# 监理检查记录表

工程名称：天津博熙均胜汽车安全屋顶及光伏车棚 1028.34kWp 分布式光伏发电项目

编号：JXM13-JSQC-008

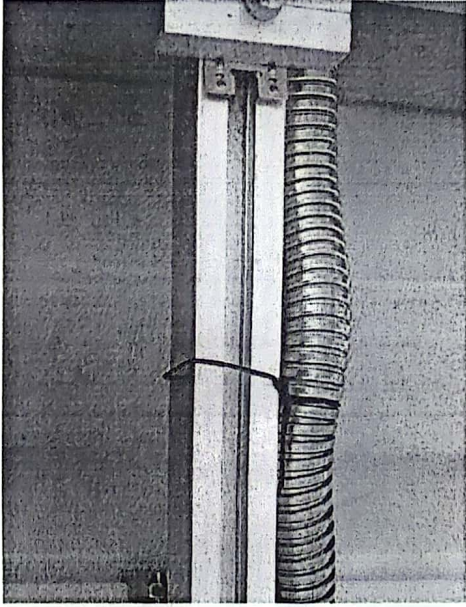
| 存在问题      | 电缆穿管不能使用扎丝固定。<br> |                 |                |

| 整改要求      | 外露电缆穿管应用不锈钢扎带或抱箍固定。                                                                                 |                 |                |
| 整改情况      | 已完成    整改负责人：韩海    日期：2024.5.3                                                                      |                 |                |
